## URGENT – Notification de sécurité produit

### Problème d'étiquette relatif au symbole d'indice de protection de type IPX1

#### Symbole d'indice de protection de type IPX1 imprimé sur différentes étiquettes d'antenne

Figure 1. Exemple d'étiquette portant le symbole IPX1 (encadré en rouge)

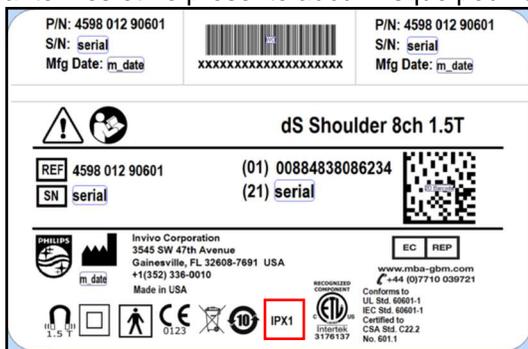
En résumé, l'étiquetage des antennes concernées figurant à la page 2 de cette notification contient un symbole imprimé incorrect: IPX1 (voir la figure 1 pour un exemple). Les spécifications du produit pour ces antennes n'exigent pas ce type de classification. Malheureusement, une erreur s'est produite, ce qui a entraîné l'insertion de ce symbole sur l'étiquette du produit. L'insertion de ce symbole n'affecte pas la forme, l'ajustement ou le fonctionnement de ces antennes et ne présente aucun risque pour la sécurité de l'utilisateur ou du patient.

4598-012-90831	dS SHOULDER 8CH 3.0T, COIL – NEW ID	9896-032-16301	dS Shoulder 16ch 3.0T - NID
	4598-012-90891	dS HEAD 32 CH 3.0T, COIL	9896-032-16321	Ingenia 3.0T 16ch Hand/Wrist
	4598-012-90892	dS HEAD 32 CH 3.0T, COIL		
<b>DESCRIPTION DU PROBLÈME</b>	Les étiquettes des produits sont imprimées de manière incorrecte avec le symbole d'indice de protection de type IPX1. Au cours du développement de la spécification d'impression des étiquettes, le symbole IPX1 a été inséré par erreur pendant le processus d'approbation des documents. Le symbole a été inséré en novembre 2016.			
<b>RISQUES LIÉS AU PROBLÈME</b>	La non-conformité de l'étiquetage ne représente pas de danger potentiel pour les utilisateurs ou les patients.			
<b>IDENTIFICATION DES SYSTÈMES CONCERNÉS</b>	Les produits fabriqués à partir de novembre 2016 contiennent ce symbole facilement identifiable sur leur étiquette (voir la figure 1) et sont concernés par cette action sur site.

<b>ACTION À METTRE EN ŒUVRE PAR LE CLIENT / UTILISATEUR</b>	Bien que le symbole sur l'étiquette n'aurait pas dû être inséré, le dispositif ne présente aucun risque pour les utilisateurs de ces dispositifs, ni pour les patients. Les clients n'ont pas besoin de prendre d'autres mesures que la mesure suivante: <ul style="list-style-type: none"> <li>• Informez tous les membres de votre personnel qui doivent avoir connaissance du contenu de cette notification.</li> </ul>			
<b>ACTIONS MENÉES PAR PHILIPS HEALTHCARE</b>	Des actions correctives et préventives sont mises en œuvre pour s'assurer que ce type de non-conformité ne se produira pas à l'avenir. Des actions correctives immédiates sont mises en place pour supprimer les symboles IPX1 des étiquettes en vue d'une utilisation ultérieure.  Cet avis est distribué aux clients qui ont installé des produits concernés sur leurs sites.			
<b>INFORMATIONS COMPLÉMENTAIRES ET ASSISTANCE TECHNIQUE</b>	Pour toute information complémentaire ou demande d'assistance concernant ce problème, veuillez contacter votre représentant Philips:  <b>0800 80 3001</b>
